Vi treng fleire opplysningar før vi kan behandla søknaden - gbnr 172/66 Hopland

Tiltak: Einebustad
Byggjestad: Gbnr: 172/66
Tiltakshavar: Pål Børslid
Ansvarleg søkjar: Seim Bygg AS

Målsatt snitt

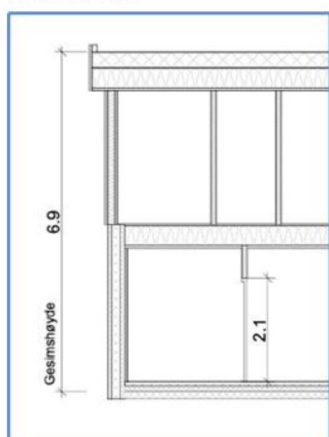
2. Maks gesimshøgde er fastsett til 7,0 meter for bygg med flatt tak. Gesimshøgda skal oppgjevast i samsvar med rettleiaren «Grad av utnytting». Vi legg til grunn at gesimshøgde er i samsvar med plan.
